**INFORME N° 120-2019-SENACE-PE/DEAR**

- A** : **MARCO ANTONIO TELLO COCHACHEZ**  
Director de la Dirección de Evaluación Ambiental para  
Proyectos de Recursos Naturales y Productivos
- ASUNTO** : Evaluación del Cuarto ITS de la Unidad Minera Arasi,  
presentado por Aruntani S.A.C.
- REFERENCIA** : M-ITS-00356-2018.
- FECHA** : Miraflores, 07 de febrero de 2019.

Realizar la evaluación de la subsanación de observaciones formuladas al *Cuarto ITS Arasi*, presentado por Aruntani S.A.C., para el pronunciamiento de la DEAR Senace, de acuerdo con la normativa sectorial aplicable.

**Gráfico N° 1. Límite aprobado de desarrollo del Tajo:**

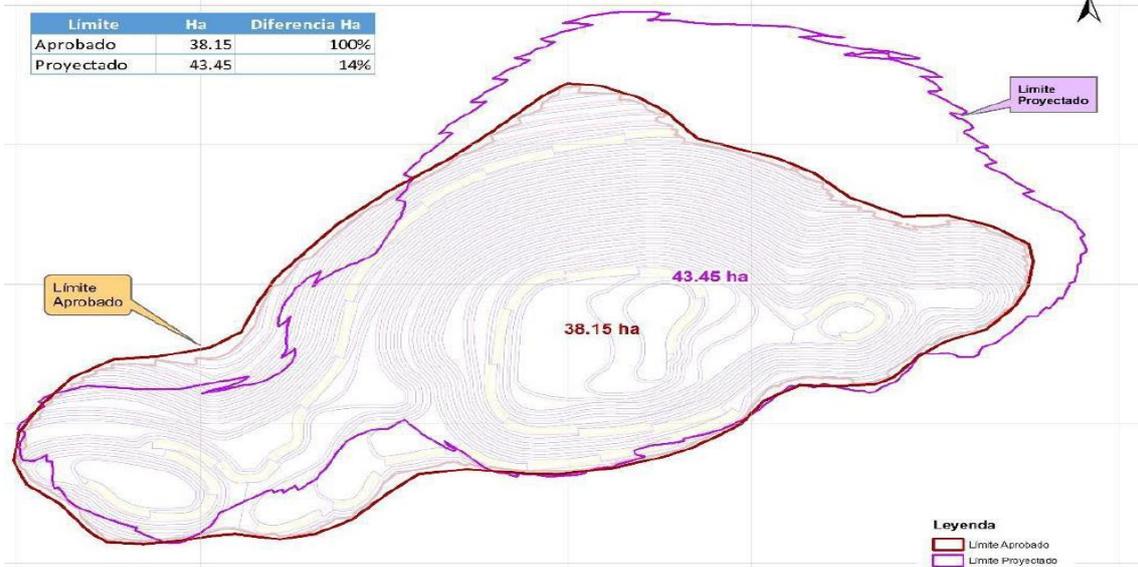
2	En los planos a detalle presentados por el Titular (ejemplo: Lámina 041- 09B-02, Plano 041-09B-03, entre otros), la huella del Tajo Jessica no corresponde a la huella actual aprobada en el 3er ITS de la U.M. Arasi (Resolución Directoral N° 218-2015-MEM/DGAAM), la cual tiene una extensión mucho menor.	Se requiere que el Titular verifique y actualice los mapas presentados en el Cuarto ITS Arasi, debiendo incluir las huellas aprobadas de los componentes de la U.M. Arasi, entre ellos el Tajo Jessica, que es motivo de modificación del Cuarto ITS Arasi. Asimismo, deberá verificar que la huella, así como la configuración aprobada del Tajo Jessica sea la utilizada en los planos presentados en el Anexo 9, la cual presenta vistas de secciones de dicho Tajo.	El Titular actualiza los planos que muestran la delimitación del Tajo Jessica, presentando la huella actual de este componente de acuerdo a lo aprobado en el 3er ITS de la UM Arasi (R.D. N° 218-2015-MEM/DGAAM).	Sí

Gráfico N° 3. Sección de Análisis de Estabilidad Pseudo Estático Global del Tajo Jessica con berma - condiciones de Cierre (Sección B-B)

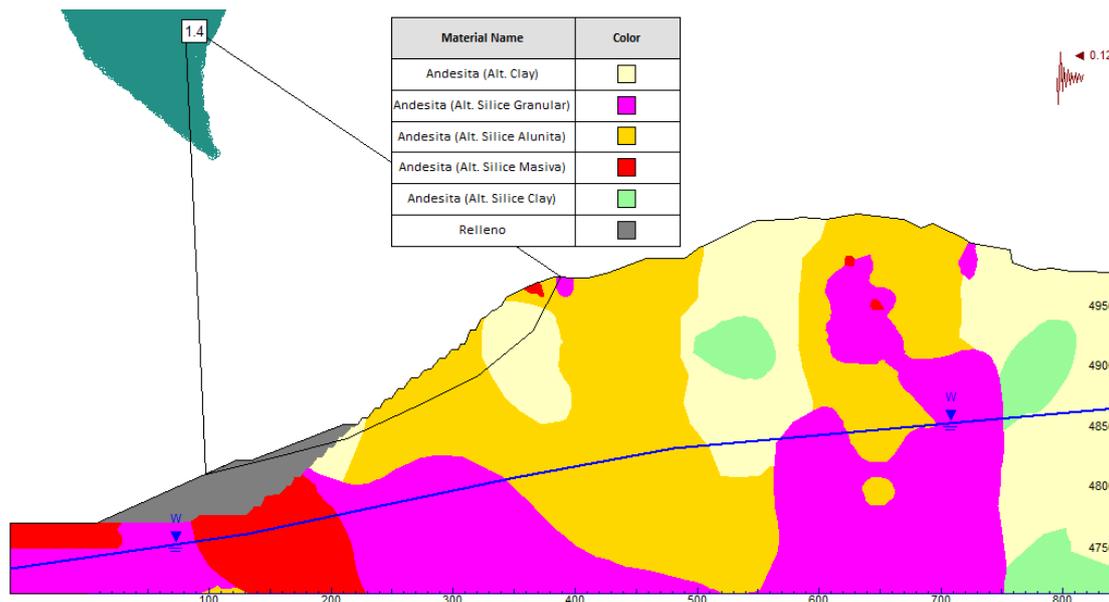
N°	Sustento	Observación	Levantamiento	Absuelto a Sí / No
	- - Cantera Jessica Este.		2010-MEM-AAM, aprobando la Modificación del EIA.	
15	<p>En la "Figura N°9: Análisis de Estabilidad Estático Local del Tajo Jessica (Sección C-C)" del Estudio de Estabilidad de Taludes del In-Pit en Tajo Jessica" (Anexo N° 9.3.2), el Titular presenta, en condición estática, los siguientes resultados: 1,04; 1,25 y 1,49, los cuales son menores a 1,5 que es el valor recomendable para condiciones de largo plazo (etapa de cierre del componente).</p> <p>Asimismo, no presenta el sustento técnico respecto a la cota superior del material en el pie del talud (cuña de estabilidad), toda vez que el estudio de estabilidad advierte: "...que pueden producirse pequeños deslizamientos a nivel de bancos", los cuales alcanzarían a las capas de Andesita (Alt. Silice Clay).</p> <p>Por otro lado, los resultados de las secciones analizadas no cuentan con la firma del profesional responsable; así como tampoco describe las cotas altimétricas absolutas en msnm.</p>	<p>Se requiere que el Titular presente:</p> <p>a. El sustento técnico respecto a la cota superior del material de relleno en el pie del talud (4 820 msnm). Que garantice la estabilidad local y global de las paredes del Tajo Jessica.</p> <p>b. El plano en planta con la ubicación de las secciones críticas analizadas. Asimismo, la totalidad de figuras del Anexo 9.3, deberá precisar la cota altimétrica en msnm.</p> <p>c. Los resultados de las secciones analizadas, con la firma del profesional responsable del modelamiento, consignando las cotas altimétricas absolutas en msnm.</p> <p>d. Una tabla comparativa de los factores de seguridad antes y después de la intervención propuesta en el presente ITS.</p>	<p>El Titular:</p> <p>a. En el Anexo 9.2, adjunta la Lámina 004-09B-17, donde se propone elevar la cota de corona de la plataforma in pit de 4 820 msnm a 4 850 msnm.</p> <p>b. Precisa las cotas de terreno en los planos en planta del Anexo 9.3.</p> <p>c. Los resultados de las secciones analizadas en el Anexo N° 9.3.2, cuentan con la firma del profesional responsable.</p> <p>d. En el ítem N° 9.4 del Anexo 9.3.2 adjunta la "Tabla N° 7-2 Resultado del Análisis de Estabilidad Global", antes y después de intervención propuesta, se aprecia un incremento del FS estático de 1,38 a 1,60, respectivamente.</p>	Sí
